RÉVISION DU PLAN LOCAL D'URBANISME

AVIS DES PERSONNES PUBLIQUES CONSULTÉES ET RÉPONSES PROPOSÉES

AVIS DES PERSONNES PUBLIQUES CONSULTÉES

Vous m'avez transmis, pour avis, le projet de révision du Plan Local d'Urbanisme (PLU) de la commune de Chaumont-en-Vexin, arrêté par délibération du Conseil Municipal le 23 mai 2023 et réceptionné par la DDT le 02 août 2023.

b/ Sur les 50 ha de consommation foncière estimée, la commune ne partage pas le calcul effectué considérant que :

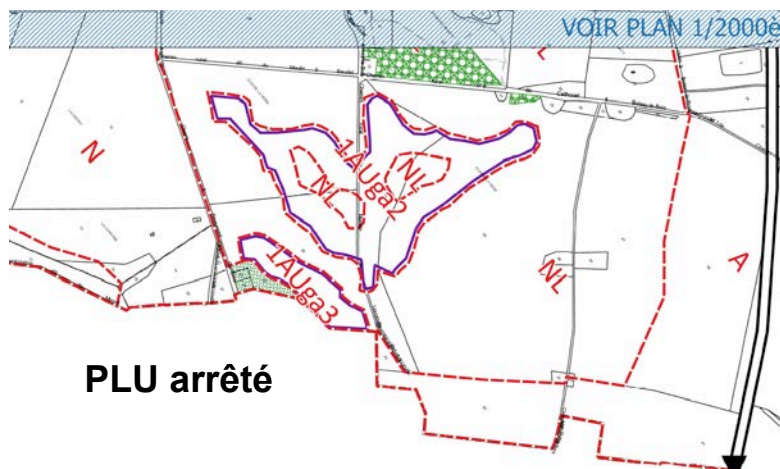
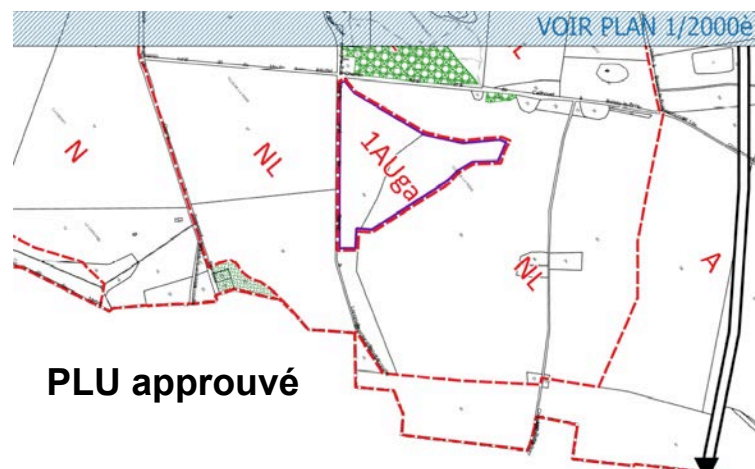
- les zones 2AU (soit 18 ha) ne pensent pas être considérés comme des emprises consommées sur la période 2021-2031 tant qu'elles ne sont pas validées au SCOT révisé et ne sont pas concernées par un projet
- le secteur 1AUga (Rebetz) est réduit à une enveloppe de 4 ha sur une emprise déjà artificialisée, au lieu de 16,8 ha initialement envisagé

- Consommation foncière 2021-2031 calculée par la commune : 0,5 ha (extension de la gendarmerie, permis accordé) ; 1,3 ha (maison du département, permis accordé, travaux en cours) ; 3,6 ha (propriété Maroux, rue Emile Déchamps, permis accordé) ; 3,2 ha (projet hôtelier et parking associé à Bertichères) ; 5,6 ha (projet régional de lycée attendu depuis plusieurs décennies sur le territoire), 4,6 ha d'emplacements réservés prévues pour répondre à des problématiques hydrauliques (gestion des risques) et de mobilités sous réserve de leur réalisation sur la période en question soit **18,8 ha et non 45 ha (dont 5,6 ha (lycée) qui pourrait s'inscrire dans l'enveloppe foncière régionale et pas locale).**
